Addenda A-1

Projet : Réfection des douches, vestiaires femmes
Centre spatial John Chapman

*Women's showers renovation
John Chapman Space Center*

Date : Le 23 février 2021

Date
23 février 2021
Discipline
15315-51
Dessiné
ADD-A1.7
Page 7 de 11

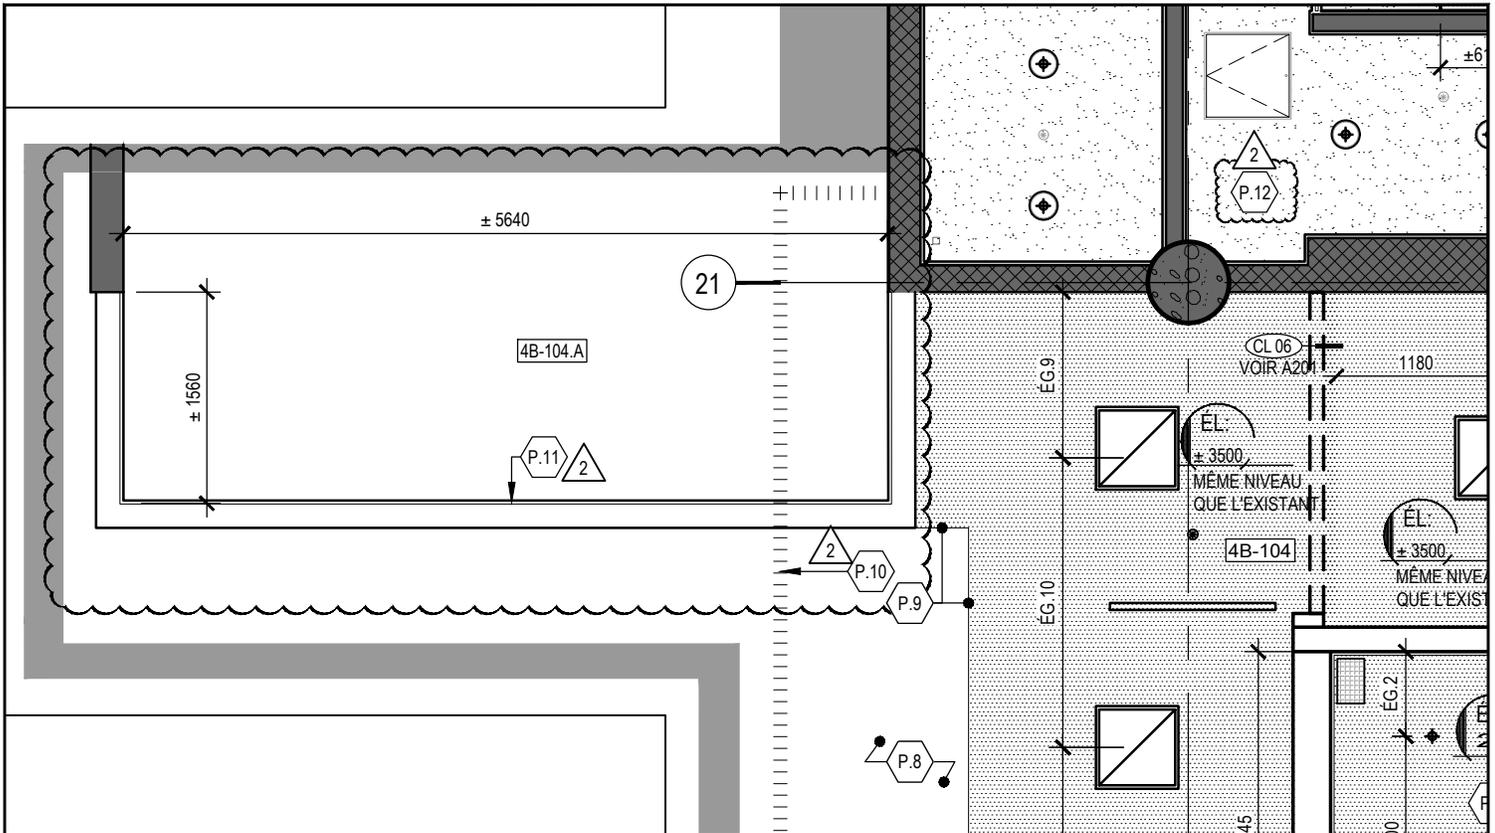
- .1 Voir croquis **ADD-A1.8** pour les modifications suivantes :
- Vestiaire femmes 4B-103 : Fermeture de plafond de gypse supplémentaire ;
 - Salle de squash 4B-104.A : Ragréage supplémentaire suite à l'enlèvement de la cloison vitrée et de la porte.

- .1 See sketches **ADD-A1.8** for the following modifications:
- Women restroom 4B-103: Additional gypsum ceiling closure.
 - Squash field 4B-104.A: Additional refurbishing following the removal of the glass partition and door.

- P.10 TEMPORARY CONSTRUCTION SITE PARTITION, SEE A100.
- P.11 COVER GLASS INSERTION CAVITY WITH A MDF FINISHING MOLDING TO BE PAINTED, 6 mm THICK X APPROPRIATE WIDTH, SEE A101. SUMIT MOLDING MODEL TO THE ARCHITECT. ADJACENT SURFACES TO BE REFURBISHED. DROP CEILING TO BE PAINTED, COLOR TO MATCH EXISTING ON SITE.
- P.12 AFTER MECHANICAL WORKS FOR PIPING REPLACEMENT (SEE MECHANIC), ONE (1) SUPPLEMENTARY SQUARE METER OF THE GYPSUM CEILING TO BE CLOSED (METAL FRAMING AND 16 mm GYPSUM).

- P.10 CLOISON TEMPORAIRE DE CHANTIER, VOIR A100.
- P.11 PAR-DESSUS LA FENTE D'INSERTION DES PANNEAUX DE VERRE, INSTALLER UNE MOULURE DE FINITION EN MDF À PEINDRE DE 6 mm D'ÉPAISSEUR X LA LARGEUR SUFFISANTE POUR RECOUVRIR LA FENTE, VOIR A100. PROPOSER MODÈLE DE MOULURE À L'ARCHITECTE. RAGRÉER LES SURFACES ADJACENTES AU BESOIN, ET REPEINDRE LA RETOMBÉE, COULEUR À APPAREILLER SUR PLACE.
- P.12 SUITE AUX TRAVAUX DE MÉCANIQUE POUR LE REMPLACEMENT DE LA TUYAUTERIE (VOIR MÉCANIQUE), PRÉVOIR LA FERMETURE DE 1 m² SUPPLÉMENTAIRE DU PLAFOND DE GYPSE (MONTANTS MÉTALLIQUES ET PANNEAU DE GYPSE 16 mm).

Date
23 février 2021
Discipline
15315-51
Dessiné
ADD-A1.8
Feuille
Page 8 de 11

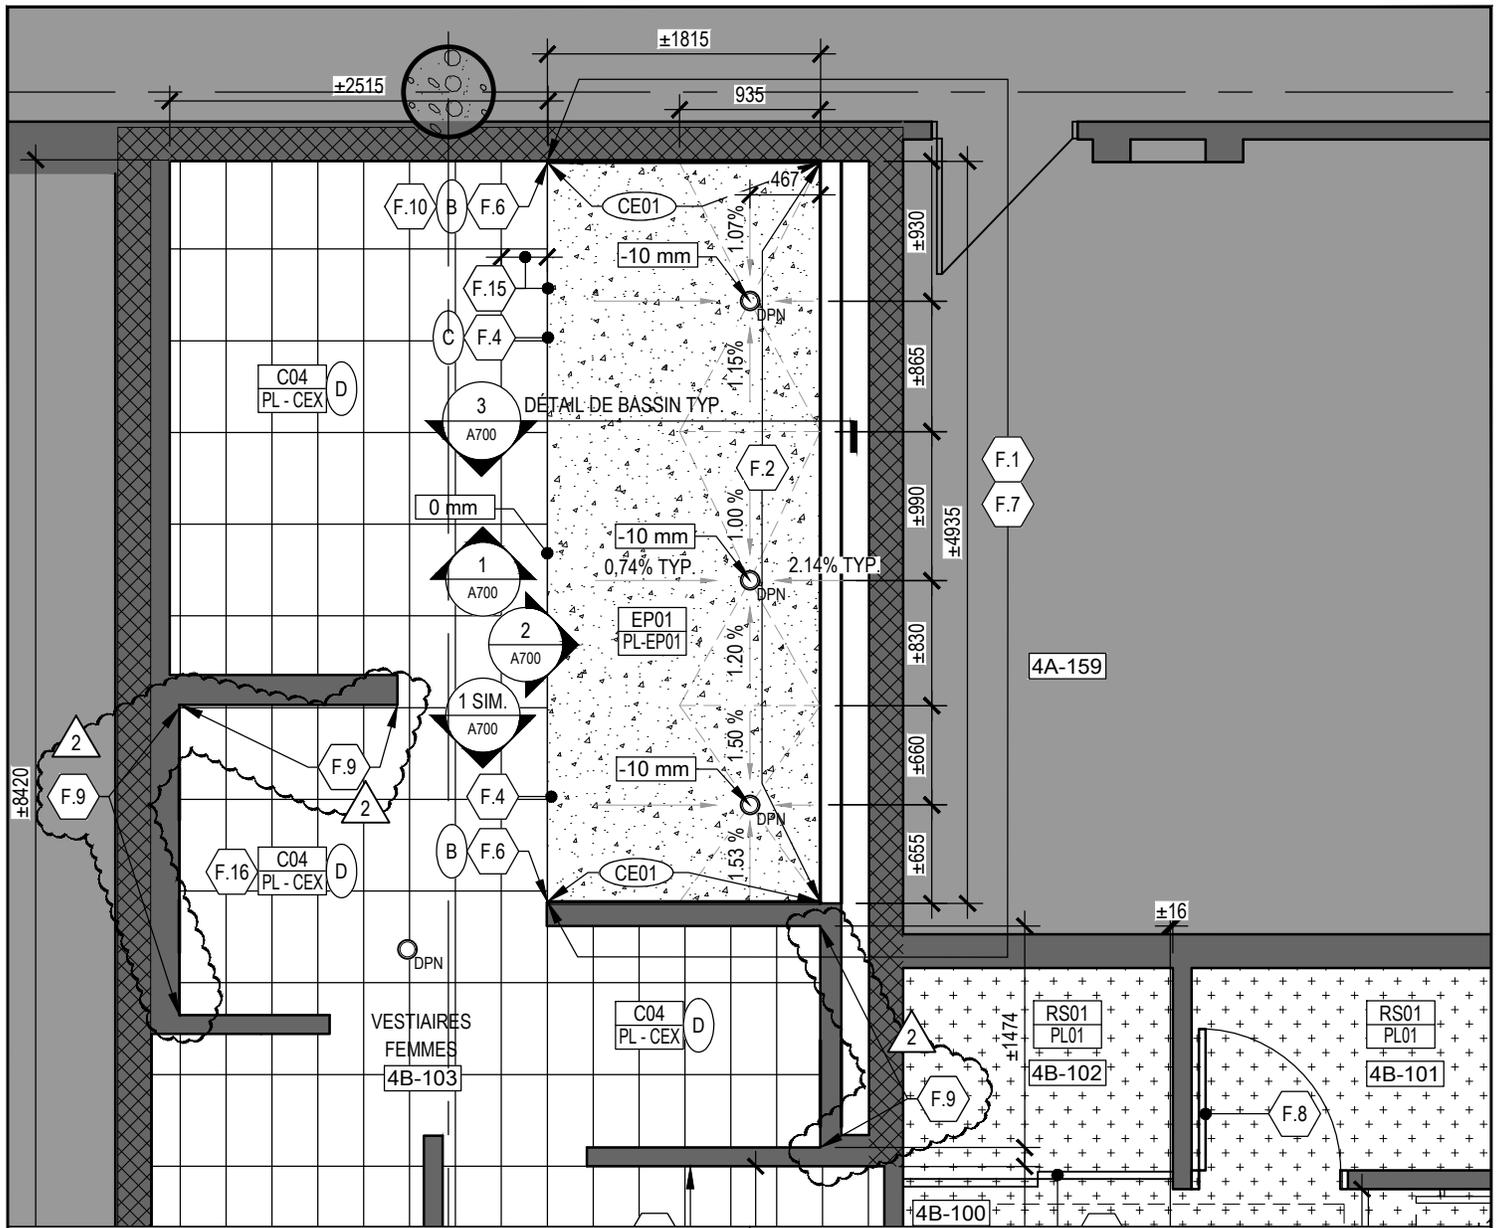
- .1 Sous la rubrique « FINIS DE PLANCHER », le produit de référence de l'item RS01 doit se lire comme suit : NORAMENT ARAGO.
- .2 Sous la rubrique « FINIS MURAUX », la note suivante doit s'ajouter à l'item C01 : APOSER LA CÉRAMIQUE DIRECTEMENT SUR LES PANNEAUX SUPPORTS À CÉRAMIQUE, ET COMBLER LES JOINTS ENTRE CEUX-CI À LA TRUELLE AVEC LE CIMENT-COLLE POUR CÉRAMIQUE.
- .3 Sous la rubrique « FINIS MURAUX », la description de l'item C02 doit se lire comme suit : « CÉRAMIQUE MURALE C02 – ACCENT ».
- .4 Voir croquis **ADD-A1.9 @ ADD-A1.11** pour les modifications suivantes :
- Vestiaire femmes 4B-103 : Ajout de céramique dû au remplacement de la tuyauterie murale des lavabos et de la toilette ;

- .1 Under the heading « FLOOR FINISHES », the reference product for item RS01 should read as follows: NORAMENT ARAGO.
- .2 Under the heading "WALL FINISHES", the following note must be added to item C01: NEW CERAMIC TO BE INSTALLED DIRECTLY ON CERAMIC SUPPORT PANELS. FILL THE JOINTS BETWEEN THEM WITH A TROWEL WITH CERAMIC ADHESIVE.
- .3 Under the heading "WALL FINISHES", the description of item C02 should read as follows: "WALL CERAMIC C02 – ACCENT".
- .4 See sketches **ADD-A1.9 @ ADD-A1.11** for the following modifications:
- Women restroom 4B-103: Addition of ceramic due to the replacement of the wall piping of lavatories and toilet.
 - Squash field 4B-104.A: refurbishing due to the removal of the glass partition and door.

F.9 FOLLOWING THE CLOSURE OF THE GYPSUM WALL (SEE A201), INSTALL THE C01 WALL CERAMIC SUCH AS :

- FROM FLOOR TO CEILING ON DRYER'S WALL AND TOILET'S WALL
- FROM FLOOR TO UNDERNEATH THE COUNTERTOP ON LAVATORIES' WALL.

ADD-A1.10

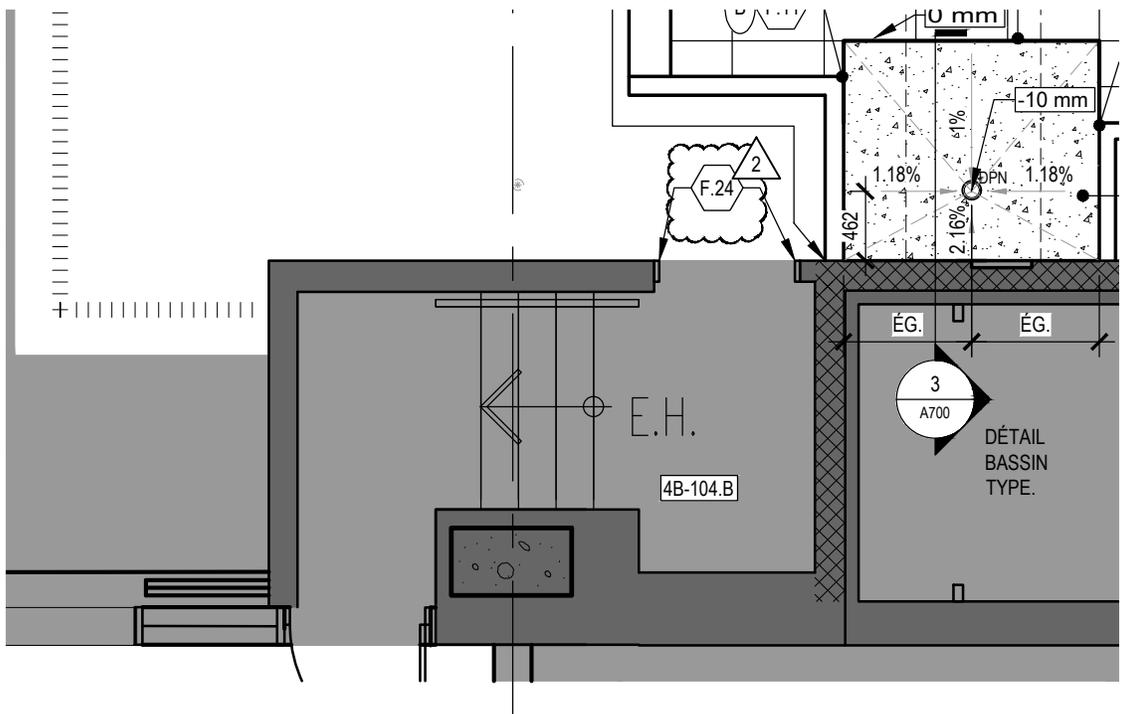
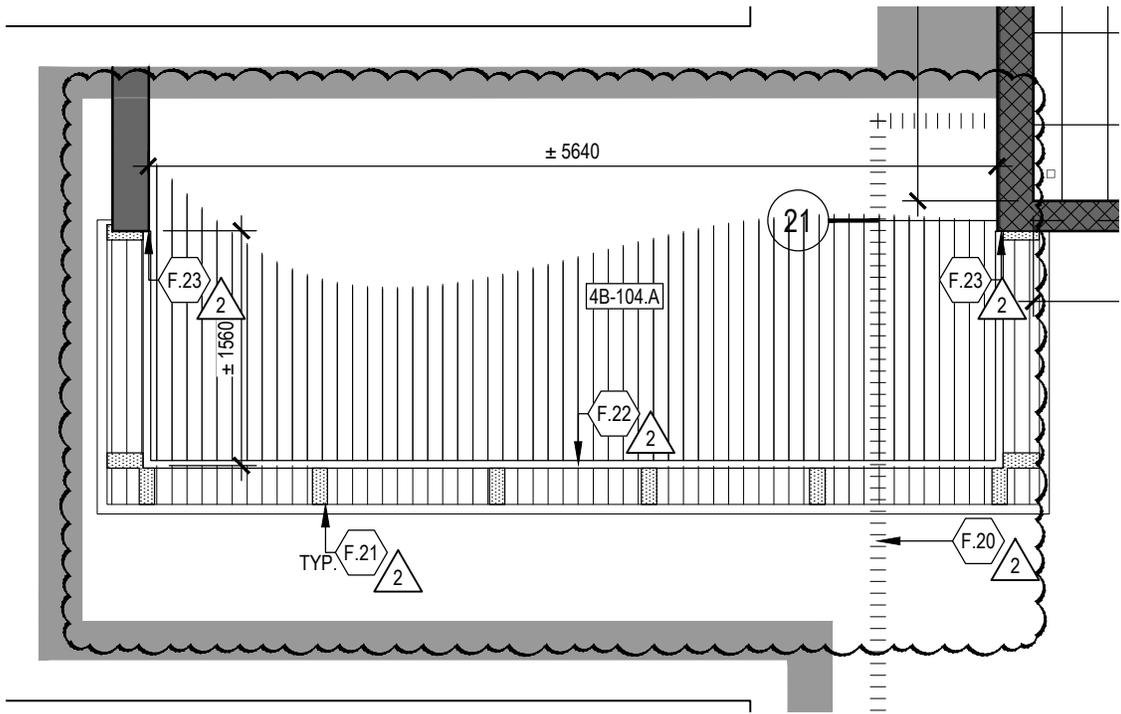
- F.20 TEMPORARY CONSTRUCTION SITE PARTITION, SEE A101. AT THE END OF THE WORKS, REFURBISH AS PER REQUIRED ANY SURFACES THAT COULD BE AFFECTED BY THE PARTITION'S REMOVAL.
- F.21 FOLLOWING THE REMOVAL OF GLASS EMBEDDING WOOD PIECES, REPAIR DAMAGED HARD WOOD FLOOR WITH NEW HARD WOOD, SEE A101. ESSENCE TO BE MATCHED ON SITE.
- F.22 HARD WOOD "T" MOLDING TO BE INSTALLED OVER THE FLOOR OPENING LEFT BY THE REMOVAL OF THE GLASS PANELS AND THE DOOR SILL. MOLDING WIDTH AND ESSENCE TO BE DETERMINED ON SITE. SUBMIT MOLDING MODEL TO THE ARCHITECT.
- F.23 AFTER GLASS PANEL'S REMOVAL, REFURBISH AND PAINT LOCALLY VERTICAL ADJACENT SURFACES. COLOR TO MATCH ON SITE.
- F.24 STEEL FRAME TO BE PAINTED, COLOR TO MATCH AGENCY'S STANDARD FRAME COLOR.

- F.20 CLOISON TEMPORAIRE DE CHANTIER, VOIR A101. À LA FIN DES TRAVAUX, RAGRÉER TEL QUE REQUIS TOUTE SURFACE QUI POURRAIT ÊTRE AFFECTÉE PAR L'ENLÈVEMENT DE LA CLOISON.
- F.21 RAGRÉER LES PARTIES DE PLANCHER DE BOIS FRANC ENDOMMAGÉES SUITE À L'ENLÈVEMENT DES CALES DE SOUTIEN DU VERRE, VOIR A101. UTILISER LA MÊME ESSENCE DE BOIS, À APPAREILLER SUR PLACE.
- F.22 INSTALLER UNE MOULURE DE FINITION EN "T" EN BOIS FRANC, DE LARGEUR APPROPRIÉE POUR RECOUVRIR L'OUVERTURE LAISSÉE PAR L'ENLÈVEMENT DU VERRE ET DU SEUIL, APPAREILLER L'ESSENCE AU PLANCHER EXISTANT. PROPOSER MODÈLE DE MOULURE À L'ARCHITECTE.
- F.23 SUITE À L'ENLÈVEMENT DES PANNEAUX DE VERRE, RAGRÉER ET PEINDRE LOCALEMENT LES SURFACES VERTICALES ADJACENTES. COULEUR À APPAREILLER SUR PLACE.
- F.24 CADRE D'ACIER À PEINDRE, APPAREILLER COULEUR AU STANDARD DE L'AGENCE.
